Gutachten

Nr. 0288-002-20191129

**über die sicherheitstechnische Prüfung gemäß
§29a BImSchG bzgl. des Störfalls am 21.08.2018
im Sonderabfallzwischenlager
(Zwischenlager mit Behandlungsanlage)
der SÜD-MÜLL GmbH & Co. KG für Abfalltransporte und
Sonderabfallbeseitigung, Heßheim**

**Erstellt im Auftrag der
SÜD-MÜLL GmbH & Co. KG für Abfalltransporte und
Sonderabfallbeseitigung, Heßheim
(Festlegung der Aufgabenstellung durch die
SGD Süd Neustadt /a. d. Wstr.)**

Abbildung 1: Darstellung des Konzentrationsverlaufs in Abhängigkeit von der Entfernung

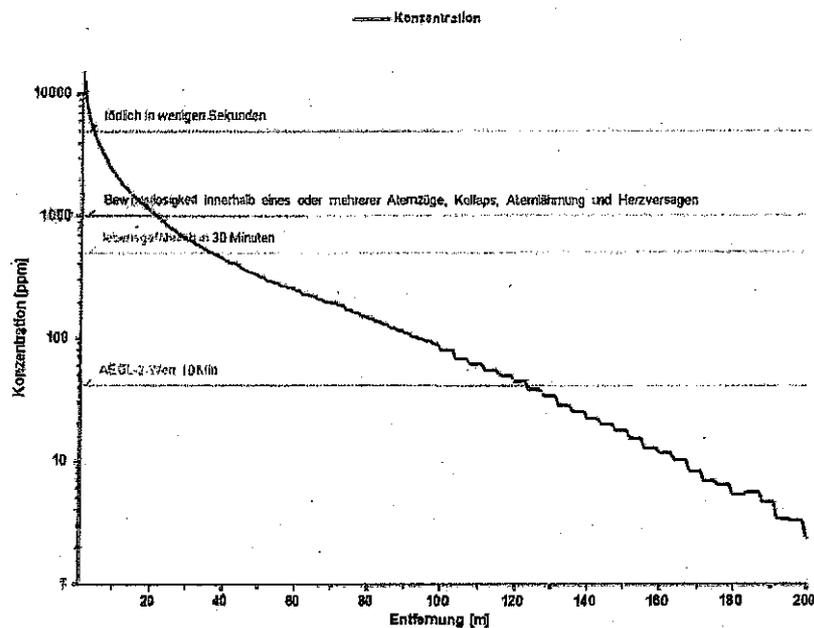
Abbildung 1 zeigt den Konzentrationsverlauf von H₂S in Abhängigkeit von der Entfernung zur Emissionsquelle. Innerhalb einer Entfernung von 4 m auf der windabgewandten Seite der Emissionsquelle ist die berechnete Konzentration bereits bei einem Atemzug tödlich.

Der Wert von 1.000 ppm wird ab einer Entfernung von 20,2 m unterschritten. Bis zu dieser Entfernung tritt unter Umständen bereits bei einem Atemzug Bewusstlosigkeit auf. Ohne sofortige Rettung aus diesem Bereich ist mit Atemlähmung und Herzversagen zu rechnen.

Abbildung 3: Darstellung des Konzentrationsverlaufs in Abhängigkeit von der Zeit (Entfernung 21 m)

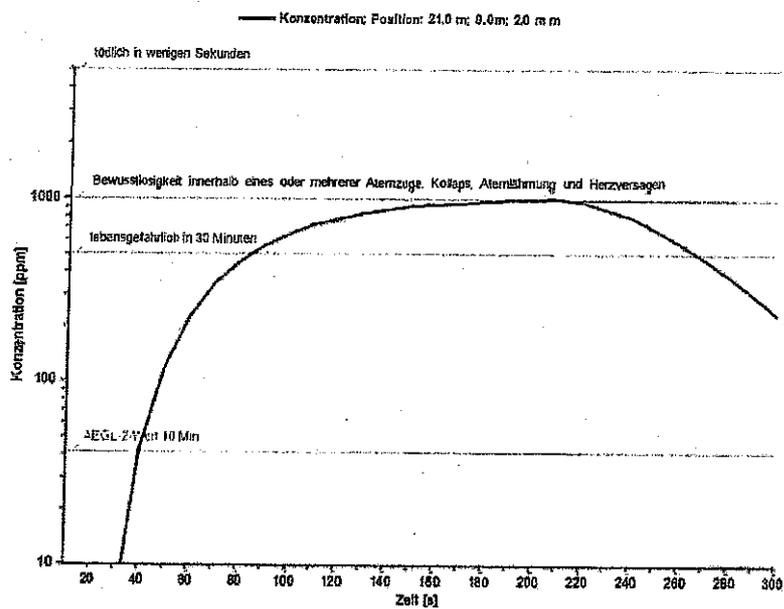
In **Abbildung 3** ist der zeitliche Konzentrationsverlauf in einer Entfernung von 21 m zur Emissionsquelle (windabgewandte Seite) dargestellt. Etwa 270 s nach Beginn des Eingießvorganges besteht nach den Berechnungen keine akute Lebensgefahr mehr.
